CLARIFICARE

privind achiziția de

„ELECTROPOMPE APĂ DE RĂCIRE ȘI FILTRE CU AUTOCURĂȚARE PENTRU RETEHNOLOGIZARE HA1-4, CHE DIMITRIE LEONIDA”

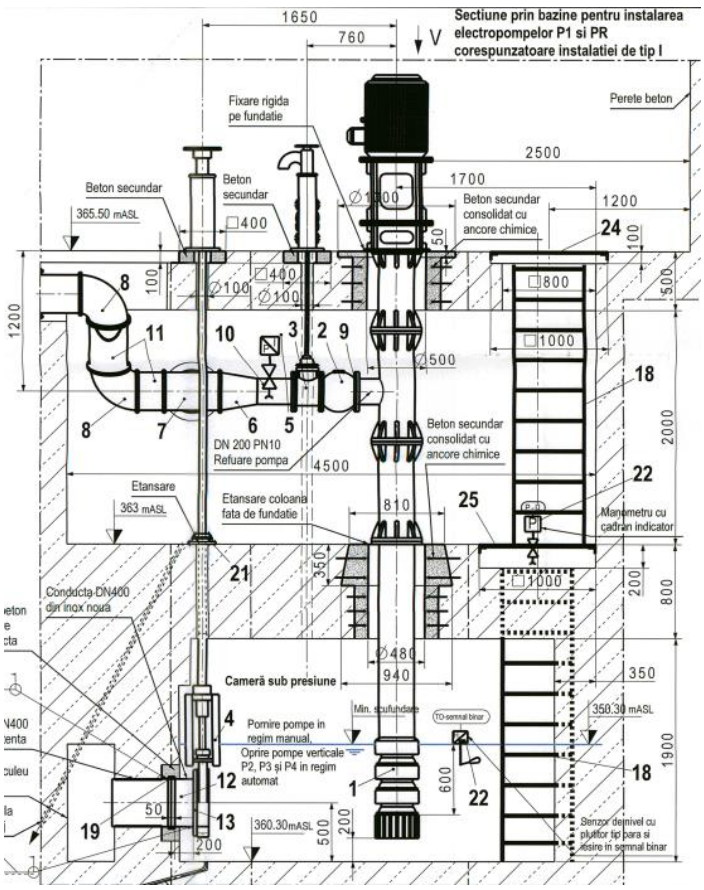
Solicitare operator economic	Răspuns achizitor
	Societatea de Servicii Hidroenergetice Hidroserv S.A. (*denumită în continuare „S.S.H. Hidroserv S.A.”*), societate ce nu este autoritate contractantă, având în vedere documentația de atribuire ce are ca obiect achiziția de *„ELECTROPOMPE APĂ DE RĂCIRE ȘI FILTRE CU AUTOCURĂȚARE PENTRU RETEHNOLOGIZARE HA1-4, CHE DIMITRIE LEONIDA*”, prin procedura de Licitație deschisă, postată pe site-ul societății în data de 13.07.2026, vă comunică următoarele:
„Conform Caietului de Sarcini E56348/15.06.2026, sunt specificati parametrii hidraulici si mecanici ai electropompei verticale, insa nu este precizata geometria de aspiratie/refulare. In acest sens, va rugam sa confirmati daca pompele trebuie sa fie: • executate cu absorbtie verticala (aspiratie din partea inferioara) si refulare orizontala DN200, PN10, sau • executate cu absorbtie si refulare dispuse in linie (configuratie inline).”	Pompa este cu aspiratie verticala (aspiratie situata la partea inferioara) si refulare orizontala DN200, PN10, conform desenului de mai jos.
